Belo Horizonte, 09 de dezembro de 2014

Laudo técnico referente ao Parecer Único nº 194/2014

Descrição do fato: Análise Técnica da Licença de Operação do  
empreendimento Estrada de ligação da Mina do Pico a Mina da Fábrica da  
Vale S.A em Itabirito-Ouro Preto, MG

Figura 4 – Proposta de compensação por intervenção no Bioma Mata Atlântica para o Processo PA COPAM nº 10214/2010/001/2010 (em azul). A linha vermelha corresponde ao limite da Fazenda Samambaia, em Pedro Leopoldo, MG.

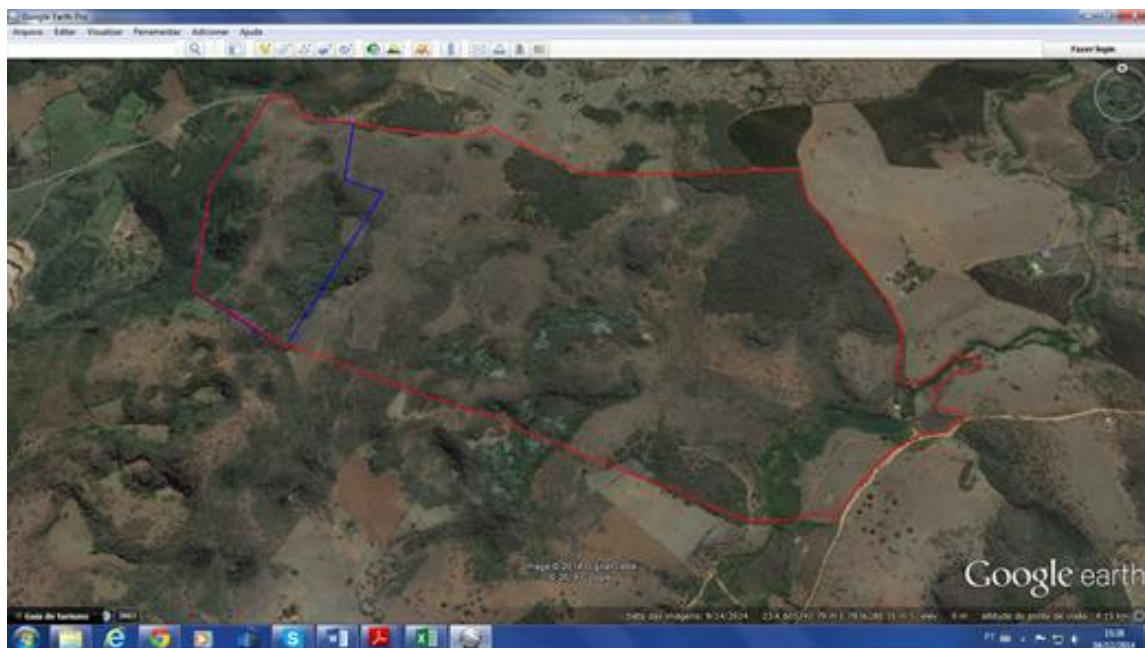
A área proposta para compensação situa-se na Fazenda Samambaia, no município de Pedro Leopoldo/MG, com uma área de 82,42 ha (Figura 4). Os documentos apresentados referentes à esta área foram um mapa de uso do solo e o memorial descritivo, contendo os vértices que compõem os limites da área, com a informação de que a mesma é de propriedade do empreendedor Minerações Brasileiras Reunidas - MBR. De acordo com o artigo 17 da Lei Federal 11.428/2006, a compensação ambiental deve ser feita em área com as mesmas características ecológicas e na mesma bacia hidrográfica. Embora a área proposta pertença à bacia do Rio das Velhas, não foi possível comprovar que suas características ecológicas são as mesmas, uma vez que não foi apresentado o estudo de similaridade entre as áreas, como é previsto na Lei 11.428/2006.

Além disso, a proposta para compensação deve apresentar as fitofisionomias suprimidas em dobro. Neste caso, os quantitativos de área a serem compensados são: 66,3 ha de campo limpo; 3,38 de campo rupestre; 6,7 ha de campo sujo; 2 ha de campo cerrado; 2,76 ha de floresta estacional em estágio avançado; 1,28 ha de floresta estacional em estágio

médio. Segundo o mapa de uso e ocupação do solo apresentado, a área proposta para compensação apresenta as fisionomias de floresta estacional semidecidual em estágio médio (46,22 ha); formação campestre (12,93 ha) e área para conversão (pastagem) (23,27 ha), com total de 82,42 ha. Verifica-se pois que a área não tem as mesmas características ecológicas da área suprimida.

Figura 5 - “Print screen” de consulta junto ao SIAM do PA nº 10214/2010/002/2014.

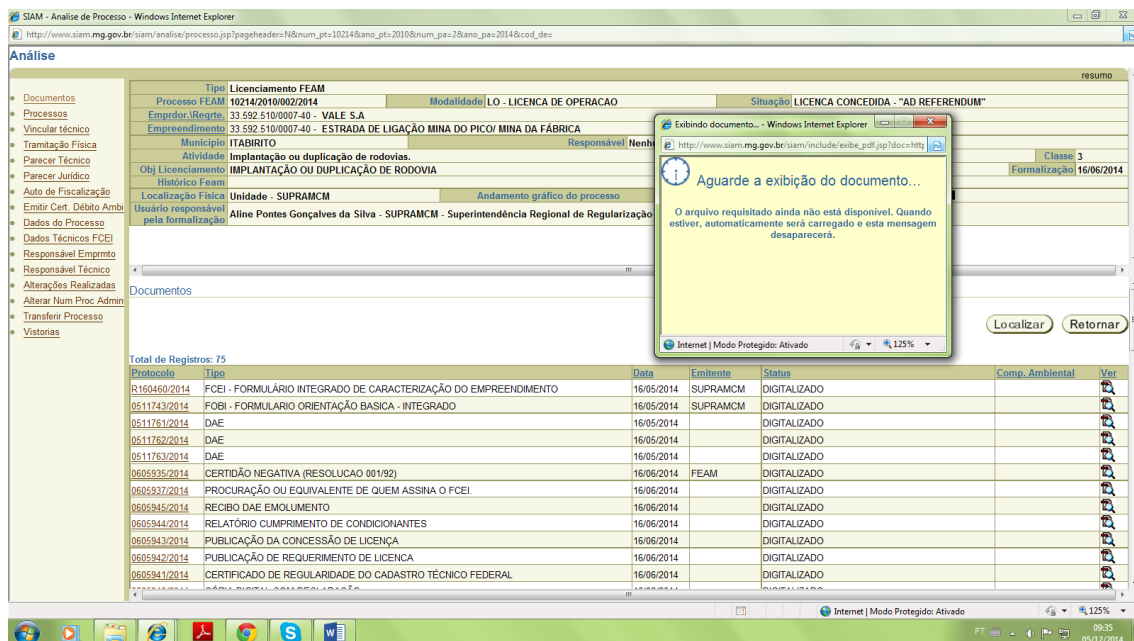
Em consulta ao PA junto ao Sistema Integrado de Informação Ambiental (SIAM), verificamos que os documentos digitalizados, em formato *PDF*, não são executados após a tentativa de acesso (Figura 5). Cabe ressaltar que em 28/02/2014, o Tribunal de Justiça de Minas Gerais (TJMG) determinou o acesso amplo e irrestrito de qualquer cidadão aos sistemas de informações, em especial ao SIAM. Segundo o Desembargador Alberto Vilas Boas, “*a omissão estatal no fornecimento de informações ambientais pode gerar dano irreparável aos cidadãos que desejam acompanhar as práticas administrativas relativas à preservação do meio ambiente...*”. Além disso, a SUPRAM CM cobra do empreendedor valor financeiro referente à análise do seu processo de licenciamento ambiental. Nesta quantia encontra-se incluída a atividade de “digitalização e enumeração do processo”, que pode ser verificada junto à “Planilha de Custos” do processo.
